## 規格變更通知

### SmartAXIS 系列 FT1A 型控制器 Touch(顯示器型)

茲因 SmartAXIS 系列 FT1A 型控制器 Touch 的 LCD 控制 IC 變更，特以此函說明軟體的兼容性。

## ■ 識別標示

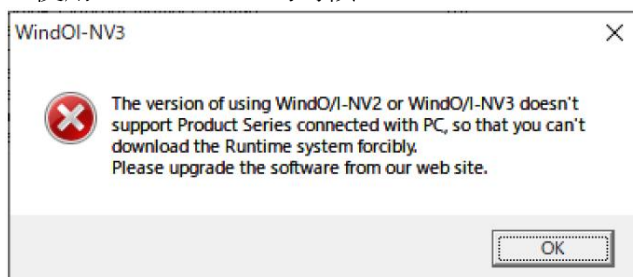
變更後產品，其個裝盒及產品框體上所標示的硬體版本將變更為「V200」。

- 標示期間：至 2022 年 3 月底製造品起開始標示。(依接單狀況而異，可能會提早實施)
- 標示例：

## ■ 補充：如果您嘗試下載不支持修改後的 LCD 的系統軟體時

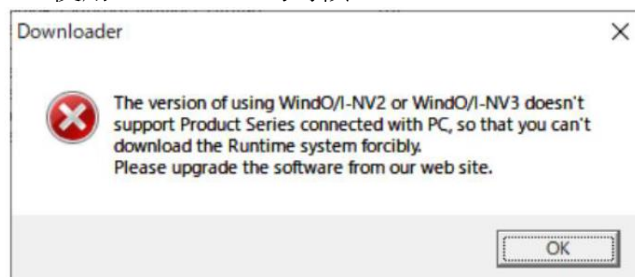
當您嘗試下載與變更後的產品不兼容的系統軟體（Ver.4.16 或更舊的版本）時，將顯示以下訊息。

- 使用 WindO/I-NV3 的時候

- 使用 Downloader 的時候

出現以上訊息時，請從 IDEC 網站下載軟體的更新檔，然後進行安裝以升級您的軟體。
